Oggetto: Istanza in merito alla valutazione del "Sistema Tangenziale di Lucca: tratto Est-Ovest-lotto 3": Area Frazioni: Antraccoli/ S.Filippo/ Pieve S.Paolo/Toringo

Che l'ANAS nella progettazione preliminare del "Sistema Tangenziale di Lucca-Viabilità Est di Lucca comprendente i collegamenti tra Ponte a Moriano ed i caselli dell'autostrada A11 del Frizzone e di Lucca Est" ha previsto per il tratto Est-Ovest,lotto 3 (come riportato nella carta di fattibilità agli atti-tavola n.3) un tracciato alquanto tortuoso che attraversa un'area di pregio ambientale e fortemente urbanizzata,

Quadro di Unione dell'elaborato di progetto del
Tratto di viabilità Est Ovest – Lotto 3, oggetto
di Istanza.

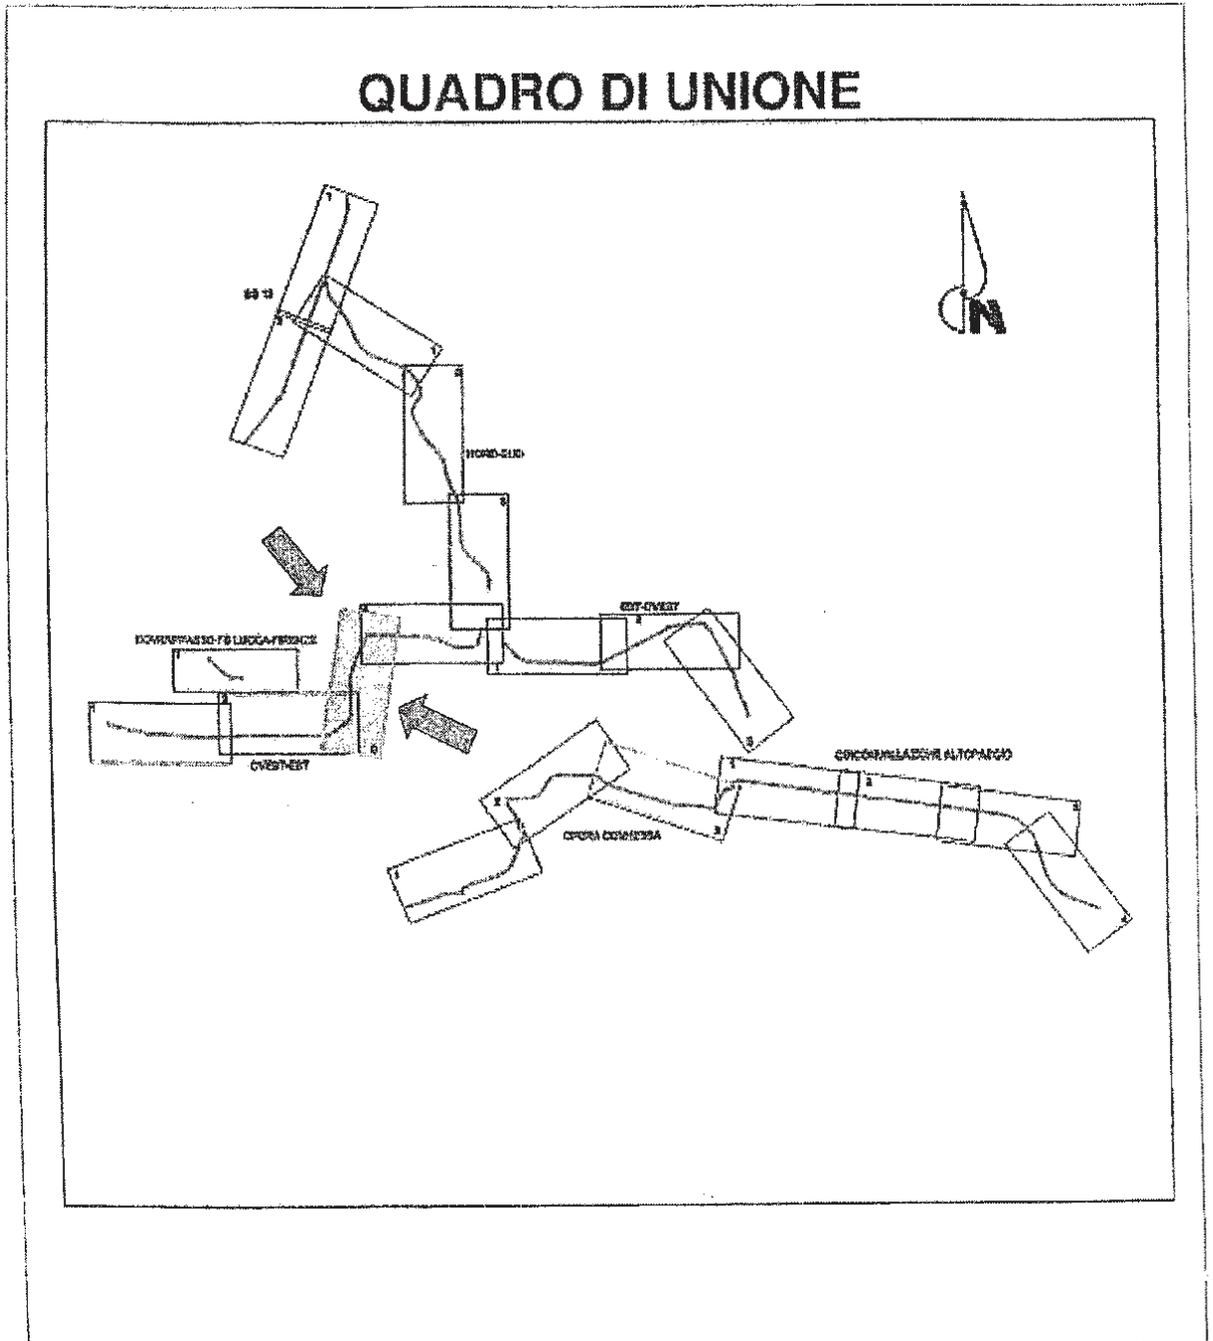
- 1) Tale tratto così come previsto va ad insistere su di un'area che allo stato mantiene inalterate le peculiarità di alto pregio ambientale peraltro uniche tra quelle del territorio circostante, lasciando inalterati alcuni elementi distintivi che caratterizzano il paesaggio e la morfologia del territorio in parola, basti pensare all'immutata presenza del canale Ozzeri, dell'omonimo Parco Meridionale dell'Ozzeri, nonché alla presenza di particolari essenze arboree ed arbustive, di particolare importanza, come alla elevata presenza di una vivace fauna;
- 2) La porzione di tracciato che attraversa le frazioni di Antraccoli, San Filippo, Pieve S. Paolo e

Torino prevede, per il superamento della Via Statale di Tiglio, del canale Ozzeri e della ferrovia Lucca-Firenze, per una lunghezza di circa 500 metri, un viadotto in sopraelevata con altezza fino e oltre 10 metri che andrebbe a lambire diversi insediamenti abitativi con grave danno per l'inquinamento dell'aria ed acustico, tale che renderebbe la vita difficile per gli abitanti di tali fabbricati; da tener inoltre conto che il viadotto verrebbe realizzato nella periferia della città di modo che l'inquinamento ambientale si ripercuoterebbe anche sui quartieri residenziali della periferia stessa anche se non collocati immediatamente in fregio al viadotto

Affinchè in considerazione che il tracciato del tratto in argomento appare tortuoso e di grosso impatto ambientale- venga presa in considerazione lo spostamento dello stesso facendo confluire l'asse nord-sud (in particolare dall'inserzione presso la rotonda di Antraccoli, prima di dividersi nei due rami ad est ed ad ovest) più direttamente verso l'autostrada ed andare poi a seguire verso il casello di Lucca Est in fregio all'autostrada stessa.

In subordine i sottoscritti firmatari chiedono che per limitare l'impatto ambientale sia realizzato, anzichè il viadotto in sopraelevata, una galleria della stessa lunghezza, come già a suo tempo prevedeva il progetto SALT 2 per lo stesso tracciato. Da tener presente che il progetto Salt non fu realizzato anche per il notevole impatto ambientale che comportava.
